Réf. NOVA : 14/PDF/1770073 (corr. DU : Th. Petitjean, J. Van Laethem)

Réf. CRMS : GM/SJN20079 _672_PU_Gesù

Objet : SAINT-JOSSE-TEN-NOODE. Chaussée de Haecht 2-8 ; rue de la Comète 13-11 ; rue Traversière 2 ; rue Royale 165-173 ; rue Brialmont 11. Rénovation du site de l'église du Gesù et aménagement d'un hôtel de 46 chambres, 136 logements, un marché couvert, des bureaux et un équipement d'intérêt collectif à caractère culturel. **Demande de permis modificatif** (modifiant le permis du 11/02/2019).

Avis de la CRMS

Réaffectation de l'église – plan du projet : à gauche la situation de droit (2019); à droite la situation projetée

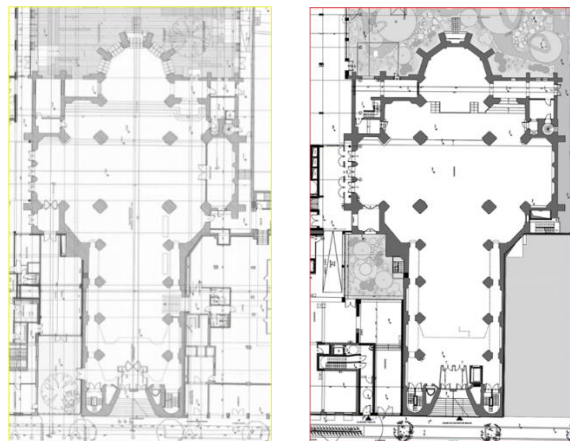
Le changement d'affectation (lobby d'hôtel en commerce) ne soulève pas de remarques particulières de la CRMS qui constate par ailleurs que le nouveau projet diminuerait le nombre de percements de baies dans le chœur et de cloisonnements prévus initialement, ce qui est positif. La Commission demande toutefois de rester attentif à la mise en valeur de l'église et de ses décors et finitions encore présents (ex. les vitraux) à conserver.

Aménagement de la placette (à gauche, la situation de droit - permis de 2019 ; à droite la situation projetée)

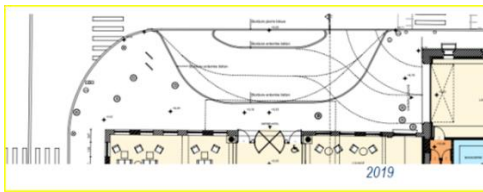
Un point positif de la nouvelle demande est le déplacement vers la rue Traversière de l'entrée du parking permettant ainsi de dégager et de valoriser la petite placette située à l'angle de la rue Royale et de la chaussée de Haecht. Dans la précédente mouture du projet, l'accès au parking était en effet situé sur la placette, la réduisant ainsi à un simple espace de circulation. La nouvelle proposition répondant à une demande formulée par la CRMS de créer un espace plus convivial peut dès lors être approuvée.

Élévation Couvent (rue Traversière) – extraite du dossier de demande

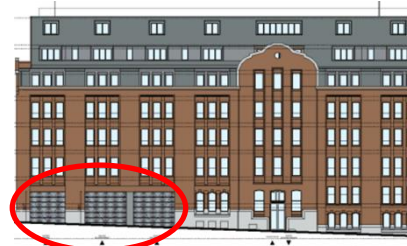
Le déplacement de l'accès au parking mentionné dans le point précédent a comme conséquence de devoir réaliser des nouveaux percements au rez-de-chaussée de la façade du couvent, du côté de la rue Traversière. A l'accès au parking, indispensable sur le plan fonctionnel, s'ajouteraient deux autres accès pour desservir les quais de livraison. La succession de ces 3 grandes baies étant peu valorisante pour la façade, la CRMS demande de poursuivre l'étude sur ce point et de réduire autant que possible l'impact de l'accès des quais de livraison (est-il nécessaire de dédoubler ces accès ?). Le traitement architectural des nouvelles baies et des portes qui les équipent devraient par ailleurs être améliorés pour s'intégrer davantage dans la façade Art Déco.
